SCHEDA AMBITO ANS-T-001

Commento [RB1]: Modifica al PSC n. 29.

INDIVIDUAZIONE PLANIMETRICA

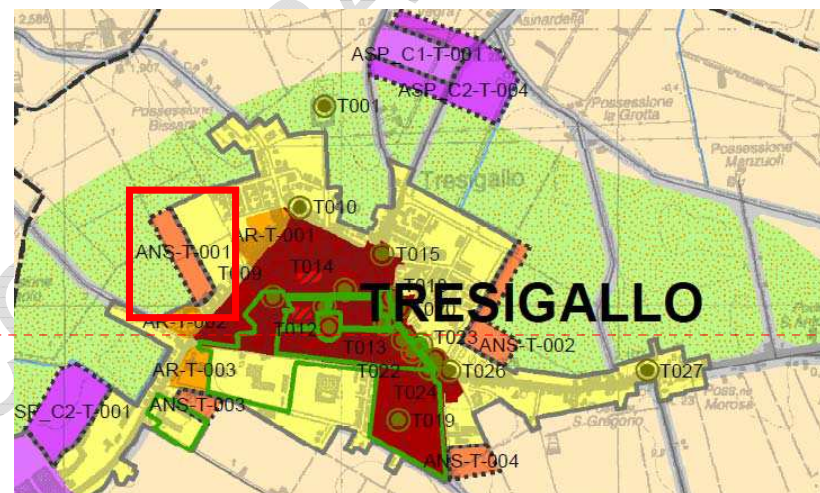
Comune:	Tresigallo
Località:	Tresigallo
Ubicazione:	A ovest della località, in via De Gasperi.
Descrizione:	Area occupata da campi coltivati, confinante a est con un'area di espansione residenziale in corso di realizzazione e a sud con l'ambito consolidato.
Usi prevalenti:	Agricolo.
S.T. (mq):	29.978 31.689
